Onderwerp Besluit ontmantelingsplan

Bij emailbericht van 18 september 2024 heeft Rijkswaterstaat verzocht om goedkeuring van een ontmantelingsplan voor baggerspeciedepot Averijhaven. De ontmanteling is erop gericht het toekomstig gebruik van de locatie als zogenoemde energiehaven mogelijk te maken.

Bijlage 3 – Weergave Averijhavendepot (huidig)

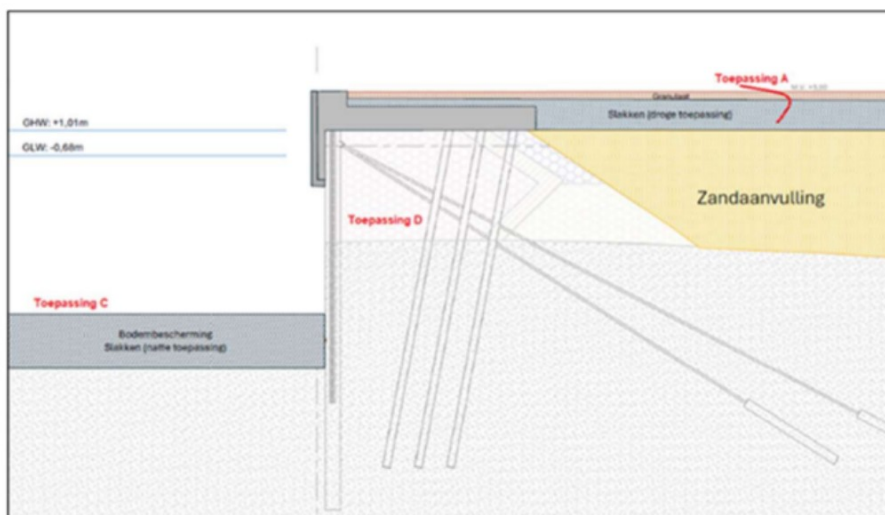
Rond het Averijhavendepot ligt een ringdijk. Deze ringdijk is opgebouwd uit staalslakken. De ringdijk bestaat uit een westelijk, noordelijk en oostelijk deel en de zuiddam. De westelijke ringdijk is hoger dan de overige onderdelen van de ringdijk. Tegen dit gedeelte heeft zich een duin gevormd. Om het Averijhavendepot af te sluiten van het Noorderbuitenkanaal is over de afgelopen decennia in diverse fases de zuiddam aangelegd. Ook de zuiddam is opgebouwd uit staalslakken.⁶ De genoemde onderdelen vormen gezamenlijk de ringdijk.

- de westelijke ringdijk, voor zover deze toekomstig dienst zal doen als windwal, ter afscherming van stuifzand en tot behoud van duinnatuur
- de zuiddam, voor zover deze een constructieve bijdrage levert aan de toekomstige kadeconstructie

De westelijke ringdijk wordt aan de oostzijde deels verwijderd mede om het terrein waarop het toekomstig gebruik als energiehaven te vergroten. Voor het overige blijft de westelijke ringdijk intact om het toekomstig terrein te beschermen tegen wind en zandtoetreding. Bovendien zou algehele verwijdering van de westelijke ringdijk ertoe leiden dat de zich daartegen gevormde duin afschuift. In paragraaf 7.2.3 van het hoofdrapport van Tauw in combinatie met de windberekening van Pondera is op overtuigende wijze beschreven dat behoud van een gedeelte van de westelijke ringdijk een bijdrage levert aan het toekomstig gebruik.

De zuiddam wordt verwijderd tot het niveau van het toekomstige kadeterrein. Het talud aan het Noorderbuitenkanaal wordt eveneens verwijderd om aanmeren van schepen mogelijk te maken. Het restant van de zuiddam zal integraal onderdeel uitmaken van de toekomstig kadeconstructie en levert op die wijze een duidelijke constructieve bijdrage aan het toekomstig gebruik van de locatie. Dit is in paragraaf 7.2.4 van het hoofdrapport van Tauw op overtuigende wijze beschreven.

Ten aanzien van zowel de westelijke ringdijk als de zuiddam is aangetoond dat de onderdelen die daarvan achterblijven een bijdrage leveren aan het beoogd toekomstig gebruik van de locatie als energiehaven. Voor het overige wordt de ringdijk verwijderd en vindt het materiaal dat daaruit vrijkomt een nieuwe toepassing.
